COMUNE DI MONTE ISOLA

Regolamento edilizio

Controdeduzione alle osservazioni

**PROPOSTA DI CONTRODEDUZIONE ALLE OSSERVAZIONI
del Regolamento Edilizio – art. 4 d.p.r. 380/2001, art. 29 l.r. 12/2005, d.g.r. n. XI/695 del 2018**

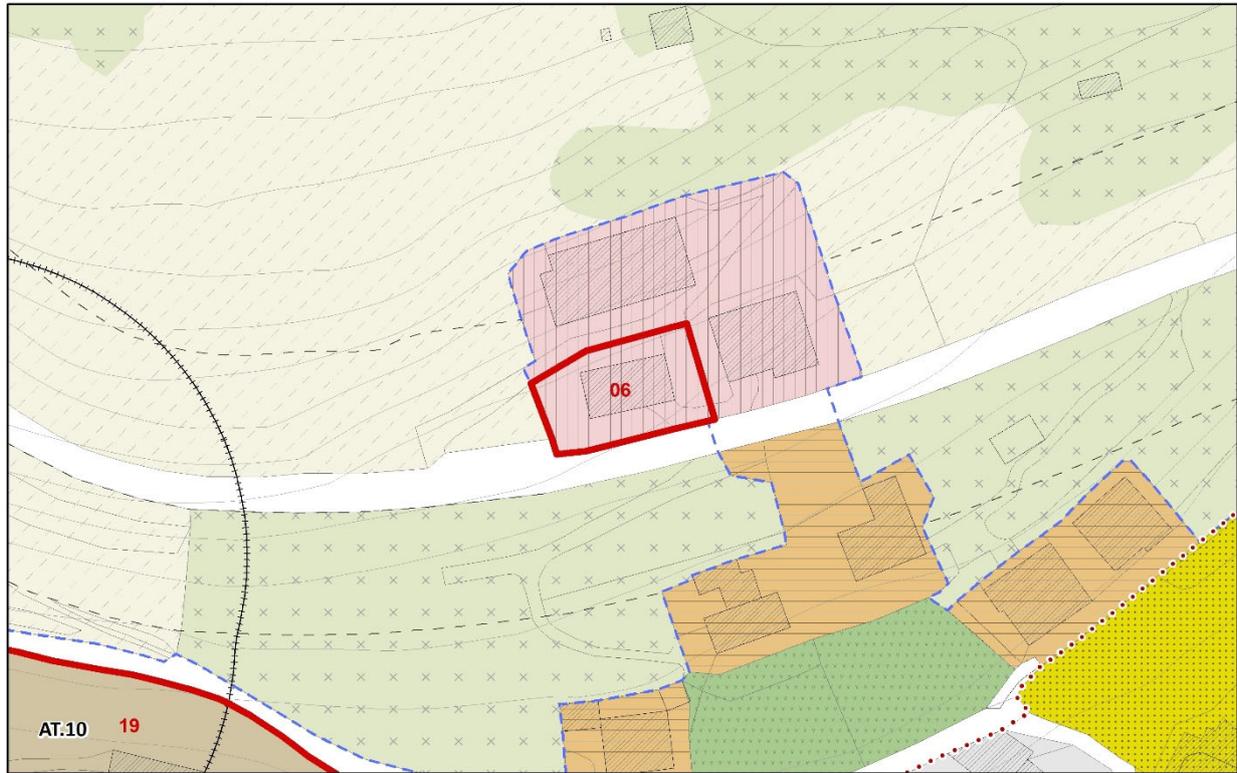
Considerato che l'immobile è utilizzato come bar/ristorante anche all'esterno e che la superficie pavimentata è quasi esaurita.

Si chiede che venga consentita la possibilità di realizzare una pavimentazione in porfido su un'area attualmente a prato di circa 54 mq, riducendo l'indice di permeabilità a 0,1793 mq/mq, in modo da recuperare lo spazio esterno nel quale posizionare nuovi posti a sedere al servizio dell'attività.

Il tema delle superfici permeabili verrà riportato nel Regolamento Edilizio; si suggerisce quindi di provvedere a considerare la presente osservazione anche come osservazione al Regolamento Edilizio.

Nel merito si ritiene assentibile la richiesta avanzata; in tal senso si propone di **ACCOGLIERE** l'osservazione specificando che l'indice di permeabilità da rispettare per le aree di pertinenza a **pubblici esercizi o di somministrazione possa ridursi al 15%** indipendentemente dall'ambito in cui le stesse si trovano collocate rimanendo fatta salva l'applicazione del principio di invarianza idraulica per le fattispecie previste dalle norme prevalenti.

Si propone di **ACCOGLIERE** l'osservazione confermando la valutazione tecnica.
